เหตุผลและความจำเป็นของโครงการในการเปลี่ยนแปลงครั้งนี้

โครงการได้มีการปรับเปลี่ยนรายละเอียดของโครงการเพื่อให้สอดคล้องกับหลักวิศวกรรมและเป็นไปตามเจ้าของเทคโนโลยี (licensor) ดังนั้นโครงการจึงได้มอบหมายให้บริษัท แอร์เซฟ จำกัด จัดทำรายงานเปลี่ยนแปลงรายละเอียดฯ เพื่อนำเสนอต่อ สผ. เพื่อพิจารณา

3. เพิ่มทางเลือกในการขนส่งกรดซัลฟูริกทางท่อ

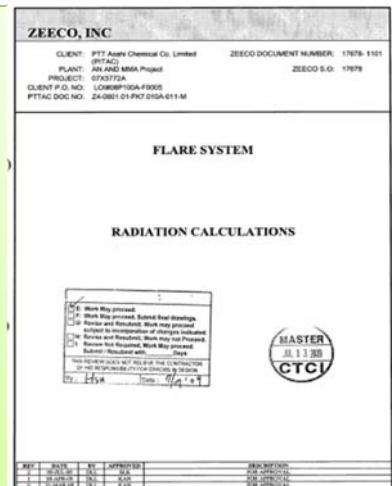
ก่อนเปลี่ยนแปลง → ขนส่งโดยรถบรรทุก

หลังเปลี่ยนแปลง → เพิ่มทางเลือกในการขนส่งทางท่อ เพื่อลดปริมาณจราจรและลดความเสี่ยงการเกิดอุบัติเหตุจากการขนส่งทางถนน
